EBN Technology Corp.

Project Name	MA3C
Size: Custom	Document Number: BLANK
Rev	A
Date: Wednesday, May 08, 2024	Sheet 39 of 40

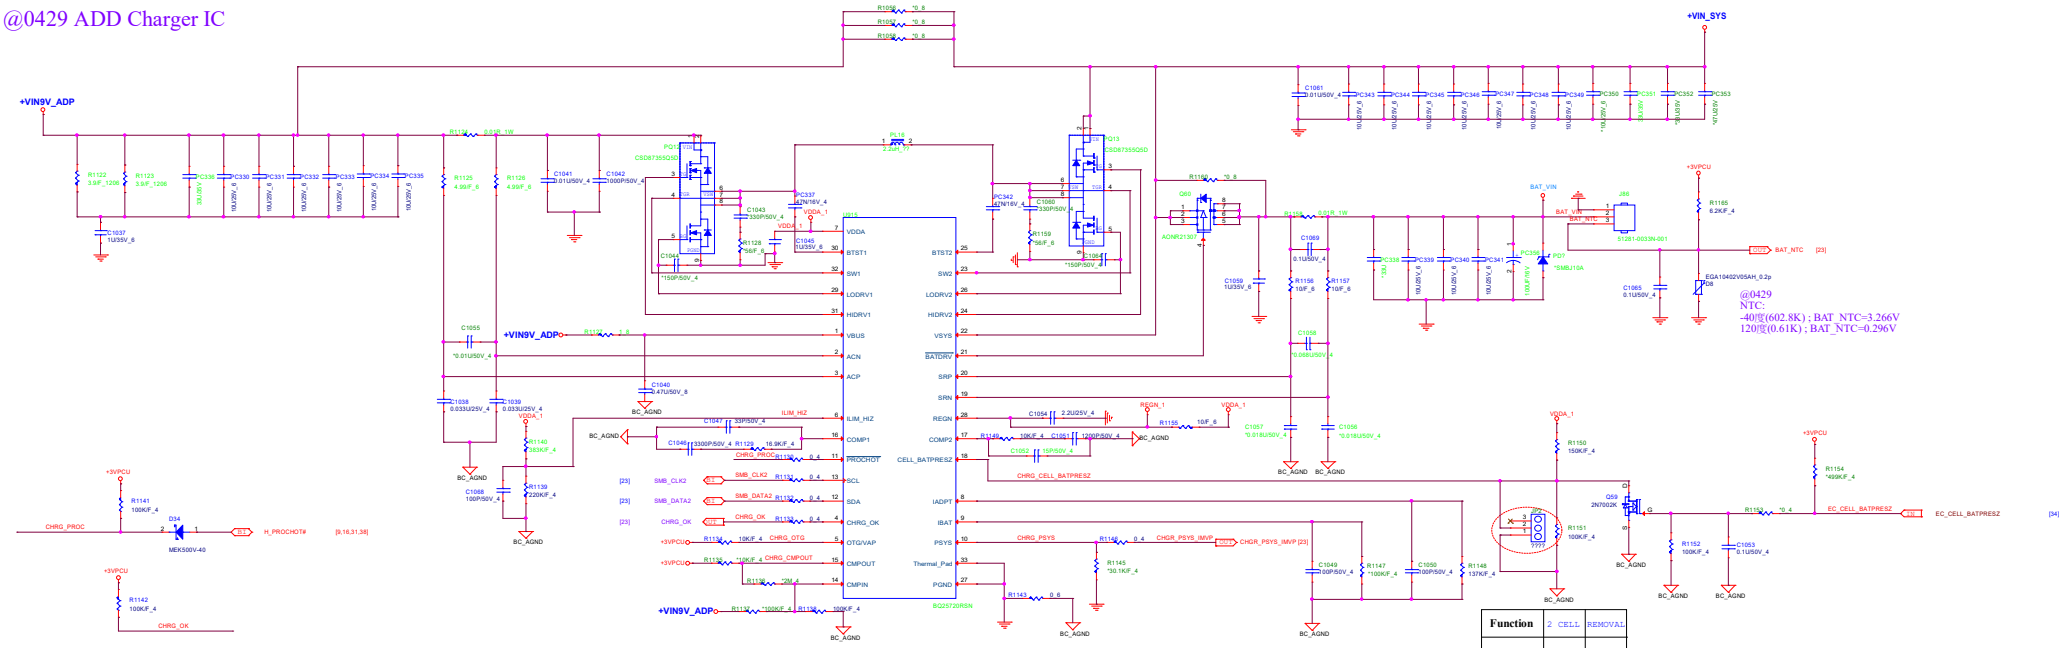
@0429 ADD Charger IC

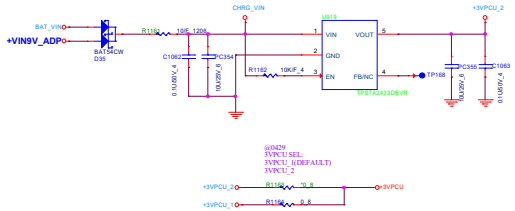
@0506 MODIFY
DEFAULT BAT_CELL SETTING FROM HW JUMPER

Function	2 CELL	REMOVAL
BAT DEFINE	JP4 2-3 SHORT DEFAULT	JP4 1-2 SHORT
